CCR-VIA -- COMITATO DI COORDINAMENTO REGIONALE PER LA VALUTAZIONE D'IMPATTO AMBIENTALE

Giudizio n° 3412 del 13/05/2021

OGGETTO: “Autostrade A24 - ROMA-L'AQUILA-TERAMO A25 - TORANO-PESCARA. Interventi di adeguamento e messa in sicurezza urgente (M.I.S.U) delle autostrade A24 e A25 art. 1 comma 183 legge 228/2012. Attraversamenti fluviali - interventi di prevenzione dal rischio di scalcamento di opere principali di attraversamento A24 - Viadotto SAN RUSTICO – adeguamento tecnico del progetto esecutivo rispetto al progetto definitivo”.

Comune di Intervento: Basciano (TE).

Figura 3 – Planimetria nuovo progetto

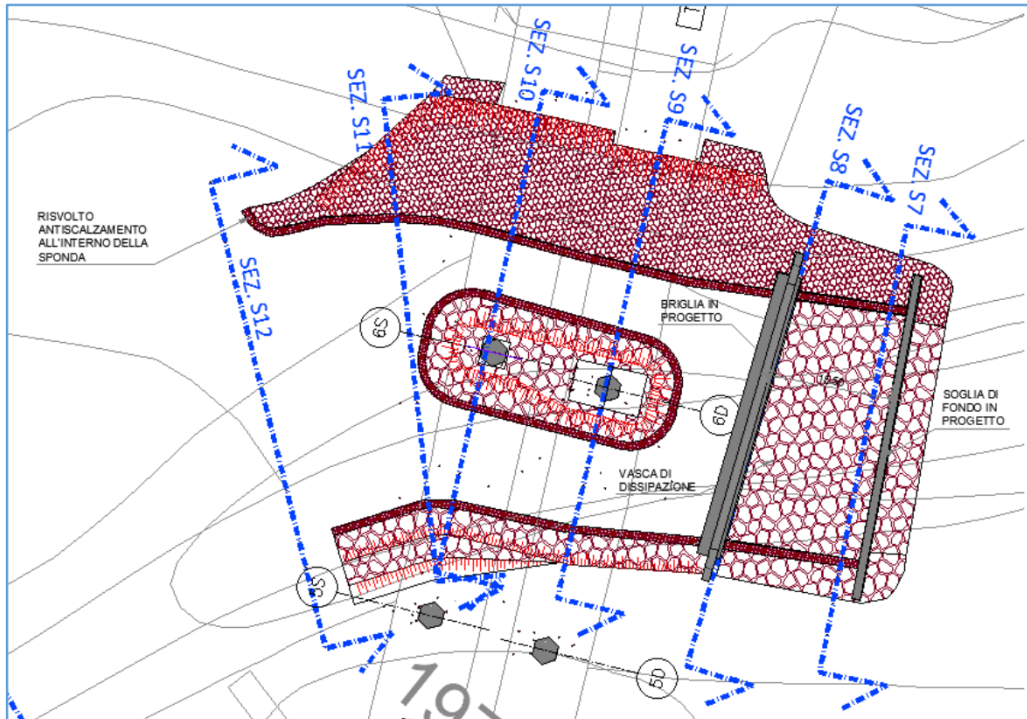
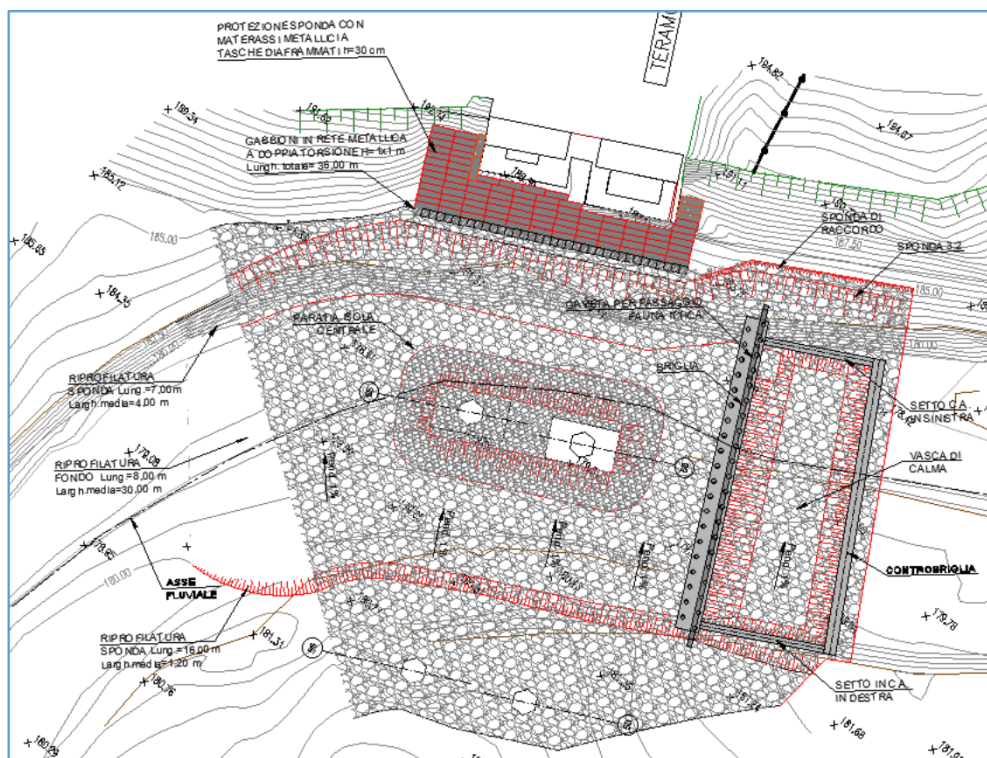
- si è rivestito in massi anche il fondo del fiume,
l'inserimento dei massi sul fondo ha permesso di poter eliminare i micropali previsti al piede delle sistemazioni spondali e dell'isola in scogliera posta a protezione della pila in alveo,

- sulla sponda in sinistra idraulica è stata tolta la mantellata in pietrame cementato su soletta armata ed è stata sostituita con una scogliera, che arriva fino a circa un metro sopra al livello idrico relativo al tempo di ritorno di 200 anni; nella parte sopra tale livello sono stati utilizzati materassi metallici per proteggere il terreno che andrà ripristinato in corrispondenza delle fondazioni delle spalle dei viadotti,

- l'intervento in massi è stato esteso in destra idraulica in modo da proteggere le pile in golena.

Fra le precedenti, la variazione maggiore consiste nel fatto che anche il fondo del fiume andrà rivestito in massi. Il tecnico dichiara che la decisione di effettuare tale lavorazione deriva sia da considerazioni sulla capacità erosiva del corso d'acqua sia per ottemperare a quanto richiesto nel **punto 4** dell'Autorizzazione Idraulica del Genio Civile Regionale di Teramo: *“Si consiglia di aumentare l'ammorsamento delle briglie sul fondo alveo in modo da tener conto del probabile abbassamento e prevenire il conseguente sifonamento dell'opera idraulica.”*

Figura 8 – Briglia nuovo progetto

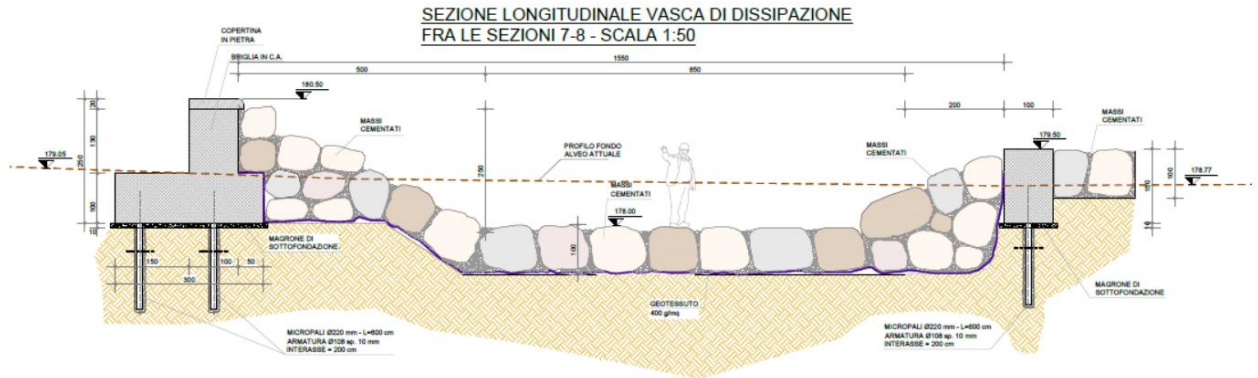
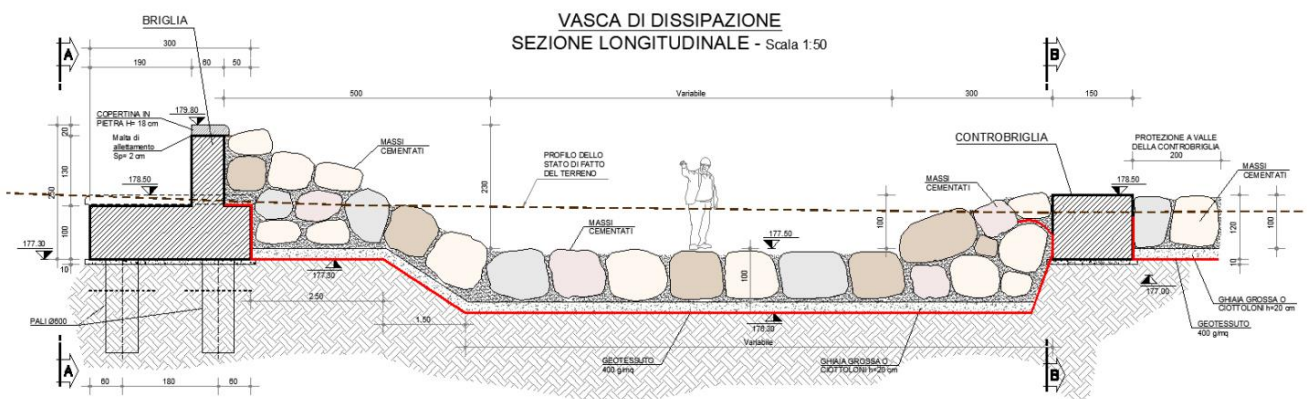
- la briglia e la controbriglia nel primo progetto (rel. 2018) erano fondate su micropali; nel nuovo la briglia è fondata su pali mentre la controbriglia è su fondazione diretta,

In entrambi i progetti, i massi sono stati previsti cementati e sulla briglia è stata inserita una parte ribassata per permettere la risalita dei pesci.

Il tecnico dichiara che, per evitare che le opere costituenti la briglia possano essere sifonate, si sarebbe dovuto realizzare un diaframma in jet-grouting al disotto dell'opera; si è invece preferito rivestire anche il fondo in massi cementati in modo tale da aumentare il percorso di filtrazione dell'acqua in orizzontale invece che in verticale.

Il tecnico dichiara che *questa soluzione è sicuramente meno impattante sull'ambiente del diaframma ed ha inoltre permesso di eliminare tutti i micropali che erano stati posti al piede delle sistemazioni spondali e dell'isola centrale in massi con conseguente riduzione degli impatti ambientali anche in fase di cantierizzazione. Si fa inoltre presente che le lavorazioni in alveo erano previste anche nel vecchio progetto in quanto in esso si prevedeva la riprofilatura del fondo.*

Figura 9 Planimetria di cantiere di progetto definitivo e esecutivo per gli interventi in corrispondenza del viadotto San Rustico

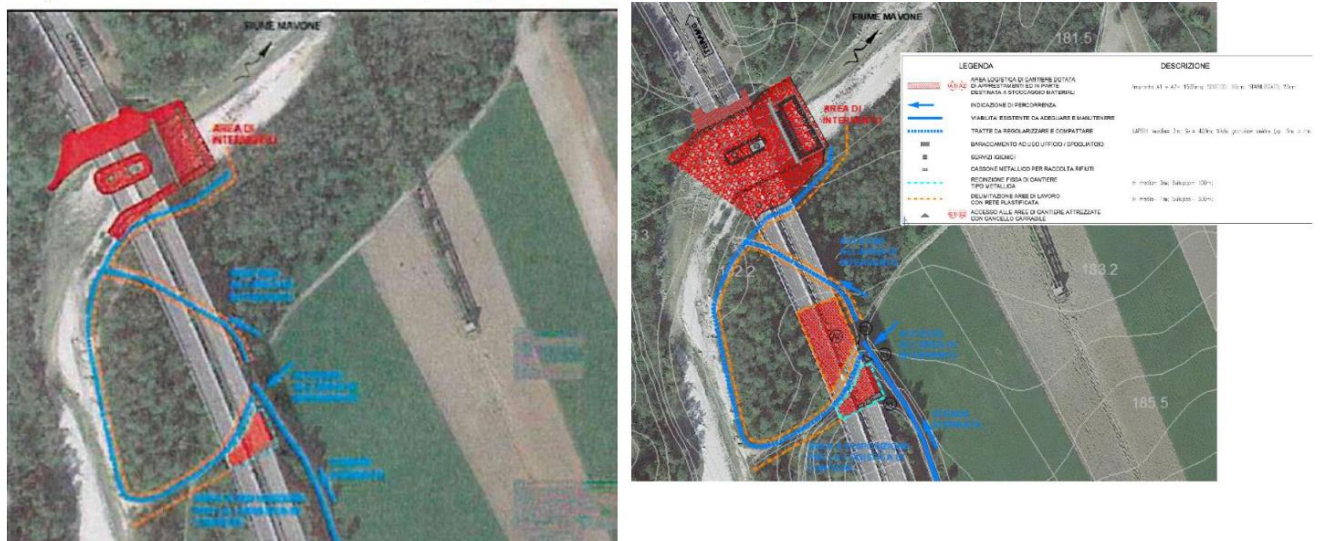
Per quanto riguarda il cronoprogramma lavori, questo ha subito un incremento in fase di progettazione esecutiva rispetto alla definitiva (78 gg lavorativi a fronte di 50).

Per quanto sopra il tecnico dichiara che *“è necessario che l'inizio dei lavori avvenga in condizioni di magra del corso d'acqua, appena conseguente all'esaurimento del periodo di frega.*

La cantierizzazione è stata suddivisa in due macrofasi in modo tale da garantire la continuità del deflusso delle acque durante tutte le attività di cantiere. Inoltre, l'inizio delle attività in alveo è stato previsto solo dopo la fine del periodo di frega della fauna ittica, in modo da minimizzare l'impatto.
